Keuringsverslag van een elektrische laagspanning- en zeer lage spanningsinstallatie

NIET CONFORM

Straatnaam: Kistemaeckersstraat
Huisnummer: 41
Busnummer: 1
Postcode: 2140
Gemeente: Antwerpen Borgerhout
Land: België

Controlebezoek van een oude huishoudelijke elektrische installatie van een wooneenheid bij verkoop op vraag van de verkoper volgens (KB 08/09/2019) - AREI Boek 1- 8.4.2. en 8.2.1. en 4.2.4.3.

Afbeelding schakel- en verdeelbord:

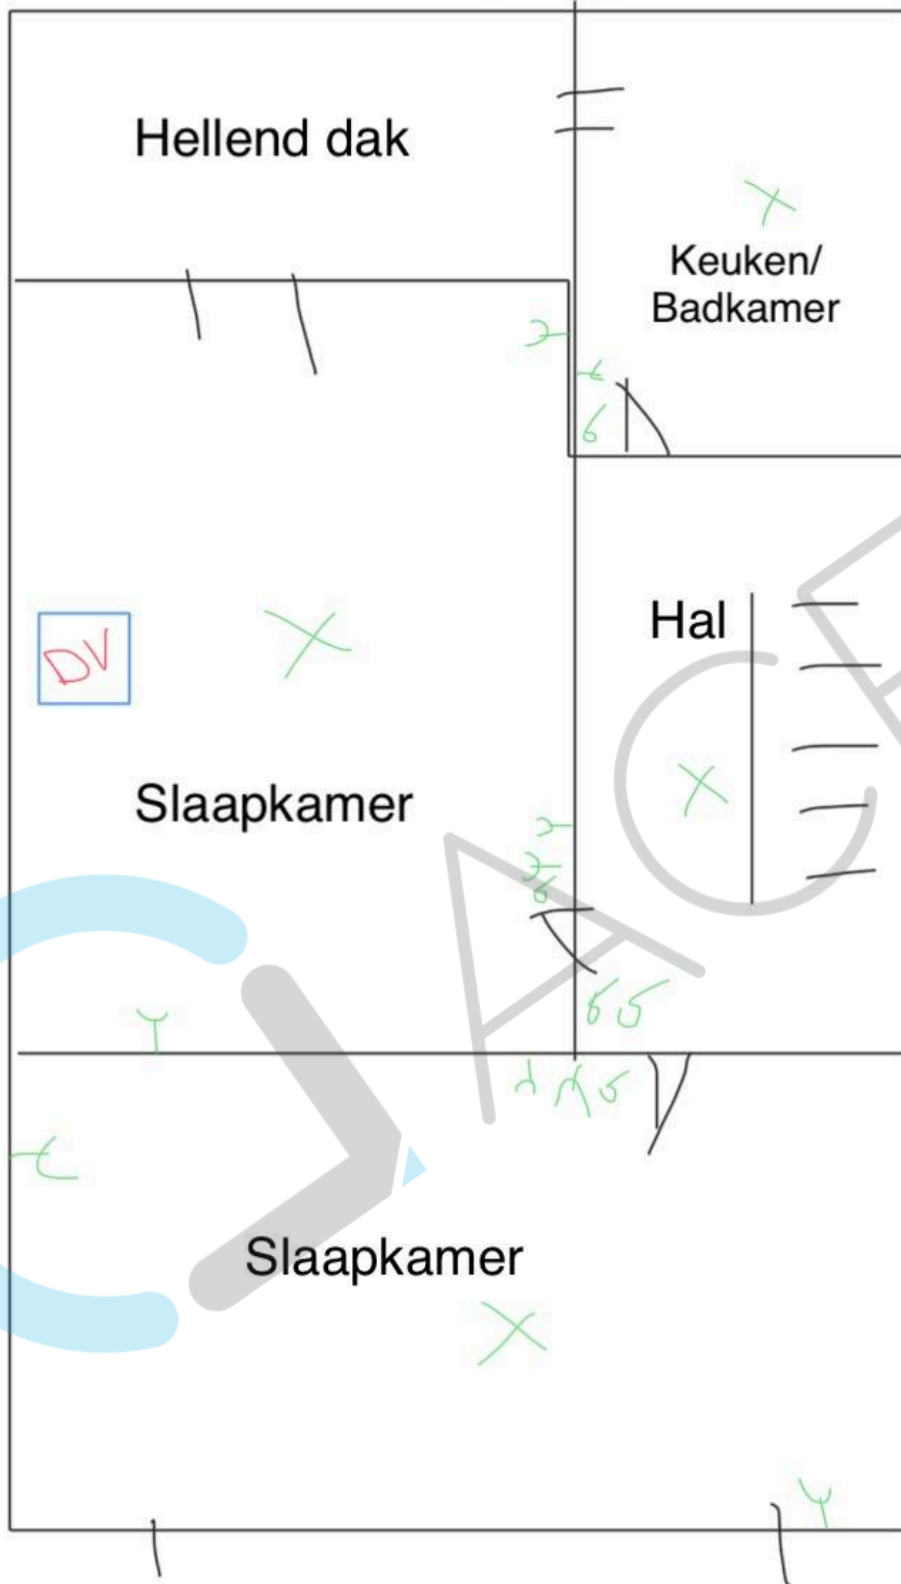
- I5.03 Het verdeelbord is niet makkelijk toegankelijk. (Boek 1 Onderafdeling 5.3.5.1.C.)
- I5.10 De genaakbare, naakte onder spanning staande delen zijn onvoldoende afgeschermd. (Boek 1 Afdeling 5.1.4. en 4.2.2.3.)

- I7.01 De smeltzekeringhouders of houders van kleine vermogensschakelaars met pennen met een sectie kleiner dan 10mm² zijn niet voorzien van kalibreerelementen. (Boek 1 Onderafdeling 5.3.5.5.A.)
